A	**Äußerungen aus der frühzeitigen Beteiligung der Öffentlichkeit gemäß § 3 (1) BauGB und aus der frühzeitigen Beteiligung der Behörden sowie der sonstigen Träger öffentlicher Belange gemäß § 4 (1) BauGB** • Bebauungsplan-Vorentwurf Gestaltungsplan (M. 1 : 1.000) • Bebauungsplan-Vorentwurf Nutzungsplan (M. 1 : 1.000)

Im Rahmen der frühzeitigen Beteiligung der Öffentlichkeit im Mai 2009 sind zum Bebauungsplan Nr. III / H 19 „Wohnen im Pastorengarten“ zu den Allgemeinen Zielen und Zwecken der Planung folgende, nach Themenbereichen geordnete und mit der jeweiligen Stellungnahme der Verwaltung aufgeführten Äußerungen vorgebracht worden.
Die Unterlagen über die allgemeinen Ziele und Zwecke der Planung nebst Auswirkungen konnten vom 18.05.2009 bis einschließlich 22.05.2009 im Bauamt eingesehen werden. Die öffentliche Unterrichtung der Bürgerinnen und Bürger mit der Gelegenheit zur Äußerung und Erörterung fand am 25.05.2009 in der Aula der Hauptschule Heepen statt.

über den Unterrichtungs- und Erörterungstermin im Rahmen der frühzeitigen Öffentlichkeitsbeteiligung zur Aufstellung des Bebauungsplanes Nr. III/H 19 „Wohnen im Pastorengarten“ am 25.05.2009 in der Hauptschule Heepen, Becker

Bebauungsplan-Vorentwurf Gestaltungsplan (M. 1 : 1.000)

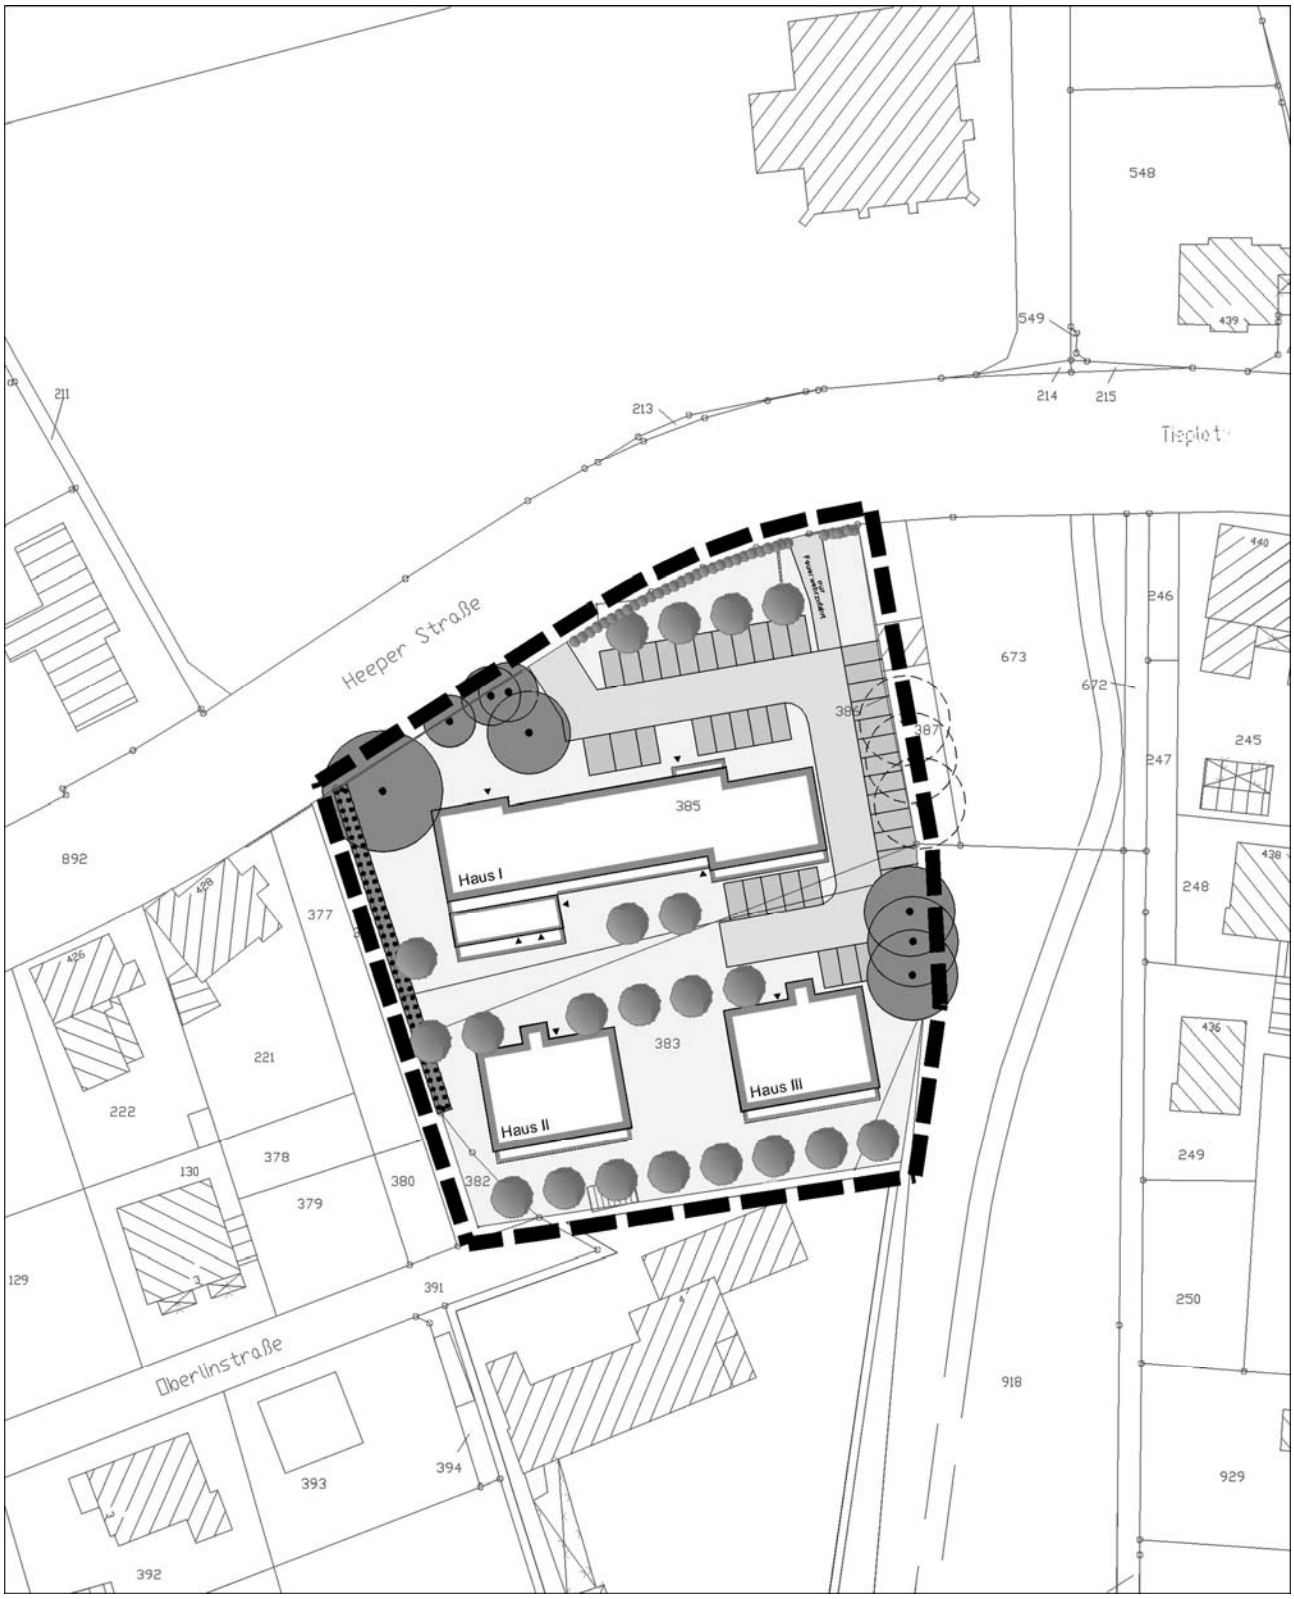
Es wird auf die historische Entwicklung des Ortes verwiesen und erwartet aber trotz der berechtigten wirtschaftlichen Interessen des Investors eine Wertschätzung des Umfeldes. Die Flachdachbebauung wird abgelehnt und Satteldächer erwartet. Maximal werden 3 Geschosse und evtl. ein Staffelgeschoss gesehen. Das alte Pfarrhaus soll erhalten und in die Gesamtmaßnahme integriert werden.

- *ein neuer Baukörper „dominiert“ das Ortsbild;*
- *Firsthöhe Satteldach und Gebäudehöhe Flachdach als Vergleich nicht zulässig;*
- *Bezeichnung „Pastorengarten“ künftig irreführend;*
- *Gefährdung des vorhandenen Baumbestandes. Hinweis auf alte Beeke im Plangebiet.*

Es wird angemerkt, dass das Wettbewerbsergebnis statt der öden Parkplätze eine Tiefgarage vorsieht.

Es wird auf das deutliche Abrücken vom Wettbewerbsergebnis verwiesen.

– Von einem weiteren Bürger wird der Unwille gegen diese „Trutzburgbebauung“ geäußert. Der neue Entwurf tritt teilweise von der Heeper Straße mit dem Baukörper zurück. Die Viergeschossigbebauung erschlägt Heepen, die vorhandenen Bäume bilden im Winter keinen Sichtschutz. Er fordert eine für Heepen vertretbare Lösung zu finden, z.B. durch die Ausbildung eines Staffelgeschosses oder den Versatz des Gebäudes. Er sieht hierin eine architektonische Aufgabe.

Die vorliegende Planung wurde in seinen wesentlichen Grundzügen durch einen Architektenwettbewerb gefunden. Vorausgegangen war eine Städtebauliche Machbarkeitsstudie, die unter Beachtung der umliegenden Bebauung eine maximale Gebäudehöhe und Geschossigkeit definierte; diese wiederum war die Vorgabe für den Architektenwettbewerb.

Das alte Pfarrhaus hat keinen Denkmalwert; es ist aber verständlich, dass emotionale Bindungen an das Gebäude bestehen. Dies muss bei einer städtebaulichen Planung jedoch unberücksichtigt bleiben. Durch die überarbeitete Planung der Stellung der Gebäude zur Heeper Straße erhält die Alte Vogtei eine markante Position hinter dem öffentlichen Grünzug als prägender Ortsauftakt. Mit dem größeren Baumvorfeld vor dem geplanten Gebäude in direkter Verlängerung zum mit Großgrün bestandenen Park und dem gegenüberliegenden Friedhof mit dem Kirchenumfeld entsteht ein städtebaulich einprägsames Ensemble aus Kirche, Alte Vogtei und Neubau (Länge 50 m) als „Solitäre“ im Grün. Flachdächer sind in der Ortsmitte Heepen vorhanden und stellen somit keinen Fremdkörper dar, ebenso verhält es sich mit der viergeschossigen Bauweise.

Firsthöhe von Satteldächern und Gebäudehöhen von Flachdächern sind in ihrer Wahrnehmung und städtebaulichen Wirkung sicherlich unterschiedlich zu sehen. Wie schon vom Vorsitzenden des Preisgerichts im Architekturwettbewerb, Herrn Prof. Carlo Weber ausgeführt wurde, verfügt Heepen nicht über eine homogenes Gebäude- und Dachlandschaftsbild; es ist ein insgesamt heterogenes Stadtgefüge mit verschiedensten Gebäudehöhen und unterschiedlichsten Dachformen. Das steht im Gegensatz zu vielen süddeutschen Städten, die über Jahrhunderte ein einheitliches Stadtbild gewahrt haben. Vorgaben für einen bestimmten Bau- und Dachtyp lassen sich daraus nicht ableiten, so dass die vorgeschlagene Bauform an dieser Stelle verträglich ist.

Die jetzt gefundene Lösung weist alle notwendigen Stellplätze in einer verträglichen oberirdischen Form aus, wobei die Fahrgassen gleichzeitig die Flächen für die Feuerwehreinfahrt sind und die Erschließungsfunktion für die hinteren Gebäude übernehmen.

Vor diesem Hintergrund wurde die Stellung des Hauptbaukörpers zur Heeper Straße mit der Demenzgruppe im Erdgeschoss neu konzipiert und als Gebäude mit leichtem Versatz hinter die vorhandene Baumgruppe platziert. Dadurch rückt der Baukörper im östlichen Teil zwar weiter von der Straße ab, ermöglicht aber gleichzeitig durch das Anpflanzen neuer, großer Bäume einen grünräumlichen Zusammenhang mit Friedhof, Kirchenumfeld und öffentlichen Grünzug.

Nicht richtig dargestellt ist jedoch die Flucht der Gebäude zur Heeper Straße; das geplante Gebäude steht ca. 30 Meter von der Straße entfernt hinter einer hohen Baumgruppe, so dass städtebaulich – räumlich eine ganz andere Straßenwirkung entsteht.

Eine direkte und unmittelbare Nachbarschaft der Alten Vogtei und des geplanten Gebäudes besteht nicht; zwischen beiden Gebäuden liegt ein ca. 40 m breiter öffentlicher Grünzug mit großem Baumbestand, der durch das Zurücksetzen der Neubebauung von ca. 30 Metern von der Heeper Straße noch weiter in seinen Auswirkungen minimiert wird.
